<p>Empresa Nacional Promotora del Desarrollo Territorial S.A.</p>	INFORME EJECUTIVO DE AUDITORÍA	CÓDIGO:	F-AU-04
		VERSIÓN:	03
		VIGENCIA:	2024-05-28
	AUDITORÍA INTERNA	CLASIFICACIÓN:	IP

Fecha (dd/mm/aa):	18/11/2024
Objeto de auditoría (aspecto evaluable):	Auditoría de evaluación e Implementación de la norma NTC 6047 "Accesibilidad al Medio Físico. Espacios de Servicio al Ciudadano en la Administración Pública" en el edificio de FONADE, hoy Enterritorio
Dependencia(s):	Subgerencia Administrativa - Grupo Gestión de Servicios Administrativos
Proceso(s):	Gestión Administrativa.
Objetivo (s) estratégico(s):	Objetivo Estratégico 4: Desarrollar estrategias de seguimiento y evaluación permanentes, disminuyendo los riesgos posibles para la empresa.
Alcance:	<p>Control de cumplimiento: Por la verificación de los criterios y requisitos establecidos en la norma técnica NTC - 6047 de 2013 en las sedes de ENTerritorio en las que se compromete la accesibilidad al medio físico y espacios de servicio al ciudadano.</p> <p>Control de Gestión: Verificación del rol de la Subgerencia Administrativa frente a la gestión realizada para gestionar la implementación de la NTC 6047.</p> <p><u>Riesgos y contr

MODULOS DE ATENCIÓN DE PIE O SENTADO. AREAS DE RECEPCIÓN, MOSTRADORES Y ESCRITORIOS

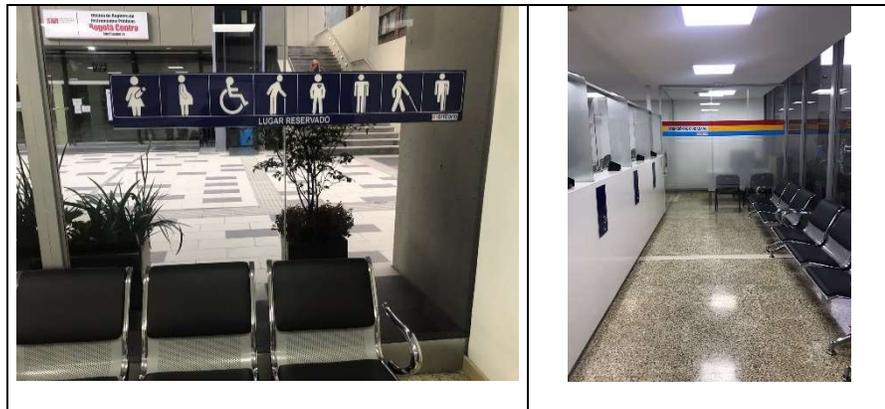
20.3 Los mostradores y los escritorios deberían ser accesibles por ambos lados para usuarios de sillas de ruedas. Se debe proporcionar un espacio de maniobra despejado de al menos 1 500 mm de diámetro al frente del mostrador en el lado del recepcionista y en el lado del visitante; se prefieren 1 800 mm de diámetro.

20.4 El nivel del mostrador debe estar entre 740 mm a 800 mm desde el suelo. El espacio libre por debajo de las rodillas debe ser mínimo de 700 mm.

Los escritorios de la recepción sobre los cuales los visitantes escriben deberían permitir la aproximación frontal por parte de los usuarios de sillas de ruedas, con espacio para colocar las rodillas de dichos usuarios. Al menos una parte del escritorio debería tener como mínimo la altura adecuada como superficie de escritura para las personas que están de pie, entre 950 mm y 1 100 mm
